COMITATO  
*Salussola Ambiente è Futuro*

**Oggetto: osservazioni al progetto di nuovo inceneritore per rifiuti speciali sito in Comune di Cavaglià (BI), presentato dalla "A2A Ambiente" S.p.A. Brescia.**

Fig. 1 concentrazione di cave e discariche in Valledora

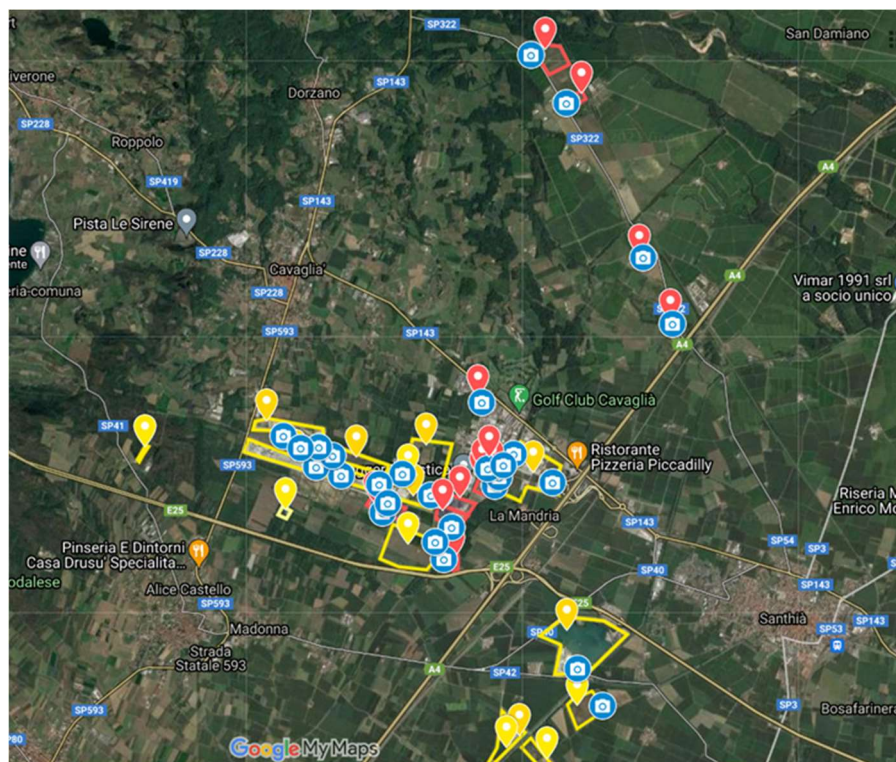
Il progetto si inserisce al confine tra le province di Biella e Vercelli, nell'area denominata Valledora, in un contesto di vulnerabilità ambientale di cui gli enti devono tenere conto; negli anni, l'assenza di una pianificazione sul tema delle attività estrattive e della allocazione di impianti di smaltimento rifiuti hanno determinato una abnorme concentrazione di attività di cavazione e di discariche che hanno inciso su una situazione di partenza già fragile.

La Valledora infatti ricade in area di ricarica di falda destinate al consumo umano. Rientrando tra le aree soggette a protezione ai sensi dell'art. 21,c.1 del DLgs n. 152/99 ( oggi art. 94 c.l DLgs n. 152/06). Il dr. geologo Cesare Cuzzi, vicedirettore di ATO2, ha chiaramente spiegato che le caratteristiche della zona potenziale non scompaiono di colpo superata la linea di confine con l'area di transizione, ma si riducono in modo più o meno proporzionale alla distanza da questa fino ad entrare nell'area di drenaggio in cui le acque meteoriche entrano per arrivare poi in falda, per questo bisogna prestare molta attenzione alle caratteristiche delle zone confinante quella definita Valledora. Gli estremi lembi dei grandi banchi alluvionali caratterizzati da forte permeabilità, posizionati alla base dei primi contrafforti collinari del bacino sedimentario piemontese, sono le aree nelle quali le acque meteoriche e di ruscellamento si infiltrano facilmente e velocemente verso la base dell'acquifero superficiale e da qui, attraverso la discontinuità della base medesima, all'interno degli acquiferi profondi. I depositi grossolani dell'acquifero superficiale veicolano gli elementi contaminati verso i sistemi più profondi a causa della elevata permeabilità intrinseca, della discontinuità e alternanza delle lenti semipermeabili e della mancanza di un reale setto impermeabile basale. Pertanto la caratteristica di un buon sito ove prevedere un impianto essere la presenza di barriere naturali alla diffusione di inquinanti, non la sola presenza di una depressione da riempire, e meno ancora il solo fatto di possedere un terreno collocato in una qualsiasi area. A conclusione di quanto sopra detto nelle aree di ricarica di falde non deve essere ammesso l'insediamento di depositi o trattamento rifiuti, invece queste zone ne subiscono una concentrazione anomala.

Da questa concentrazione di impianti di trattamento e smaltimento di rifiuti è conseguita una ovvia immensa quantità di rifiuti portati in un raggio di pochissimi chilometri, in totale spregio del principio di prossimità e senza tenere in alcun conto delle reali esigenze di smaltimento del territorio.

Fig2 estratto tav P4\_7 PPR

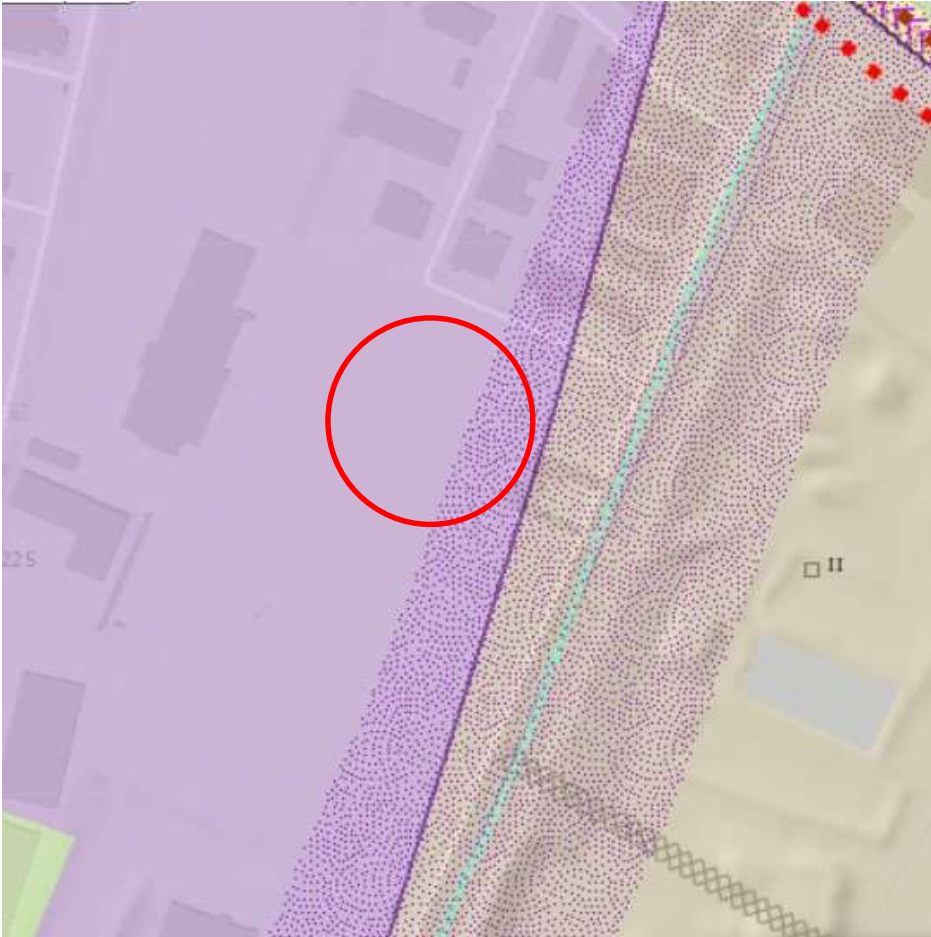
Dall'analisi della Tavola P4 "Componenti paesaggistiche" emerge che il sito di intervento è interferito da una fascia che rimanda all'art 31 delle NTA, "Relazioni visive tra insediamento e contesto". Rileviamo come tale circostanza sia completamente ignorato dal proponente. L'art. 31 delle NTA del PPR, recita:

Il Piano Regolatore di Cavaglià nelle proprie NTA ha indicato come altezza massima edificabile una misura di 12 metri. La variante urbanistica proposta dal progetto, a fronte di un corpo di fabbrica alto 56 metri, una ciminiera alta addirittura 90 metri, lascia indeterminato il parametro “altezza dei fabbricati”, con l’incredibile pretesto di asservire l’altezza massima degli edifici alla “*particolare natura altamente tecnologica dell'intervento*”, rimandando la determinazione del parametro ad ignote, “*esigenze funzionali e tecnologiche degli impianti/edifici.*” Naturalmente questa proposta è irricevibile e nemmeno può essere presa in considerazione, tuttavia evidenziamo che altezze superiori devono dimostrare di non alterare la morfologia e i caratteri dell’emergenza visiva del fondale dell’arco alpino da un lato e del canale della mandria dall’altro.
